Portaria INMETRO/DIMEL/Nº 062, de 13 de maio de 1996.

Considerando os elementos constantes do processo nº 52.600.003.963/95, apresentado pela firma Toledo do Brasil Indústria de Balanças Ltda. no tocante a modificação do modelo PRIX III, marca Toledo, aprovado pela Portaria INMETRO/DIMEL nº 091/94;

Art.1º - Autorizar a inclusão de mostrador traseiro em formato de coluna, correspondente ao lado do cliente, no modelo aprovado pela Portaria INMETRO/DIMEL nº 091/94.

PERSPECTIVA E PLANO DE SELAGEM DO MODELO
PRIX III - VERSÃO COM E SEM COLUNA

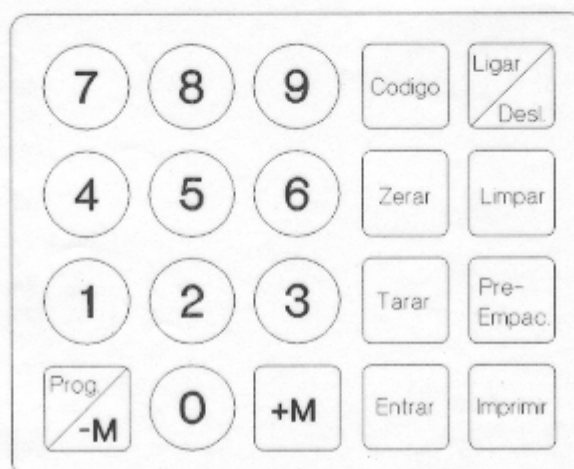
Art. 3º- Autorizar a modificação do plano de selagem do modelo PRIX III, versão com e sem coluna, conforme desenho em anexo.
